Apparatlåda revision F

Från mars 2016 levereras apparatlådan med ett nytt kretskort, revision F.

Kopplingschema revision F

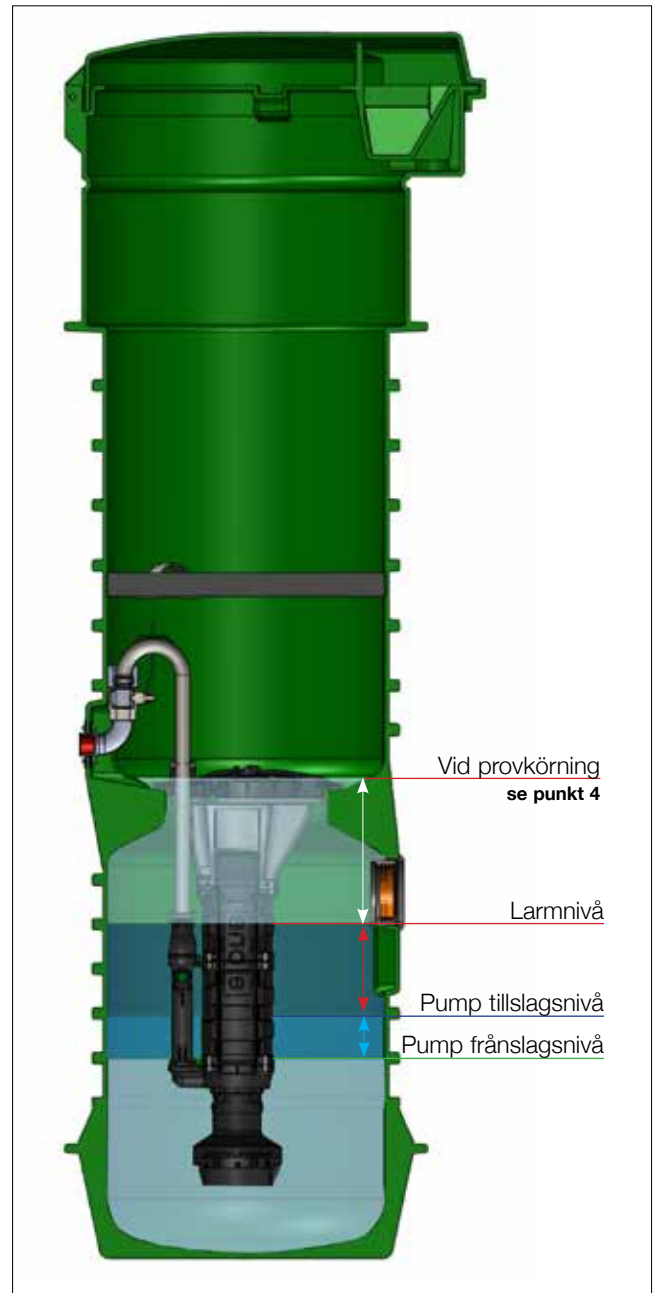
1. Om pumpen inte är spänningssatt, så larmar den. Du behöver alltså inte vänta på högnivå larm om t ex säkringen löser ut. En konsekvens av detta är att idriftsättningsförfarandet ser något annorlunda ut än tidigare. Se längre ned.

2. Det finns möjlighet att välja till elektriskt motorskydd (EMS). Funktionen strömbegränsar matningen till pumpen. Det innebär att strömmen till pumpen stängs av och larmar, innan en extern störning kan skada pumpen.

1. Fyll vatten i tanken tills pumpen startar, kontrollera eventuellt läckage.
2. Bryt säkringen till pumpen. **Larmet skall då börja ljuda/lysa som indikation på att spänningen till pumpen försvunnit.**
3. **Kvittera eventuellt larmet för att tysta det.**
4. **Fortsätt spola vatten tills vatten blir synligt vid pumpens topp.**
5. Stäng av vattnet och sätt åter på säkringen till pumpen. Pumpen skall då starta. Högnivålarmet skall aktiveras.
6. Efter ca 60 sekunder skall larmet sluta indikera.
7. Pumpen fortsätter att gå i 30-60 sekunder innan den stoppar. Då har nivån i tanken kommit ner till ca 35cm över botten.
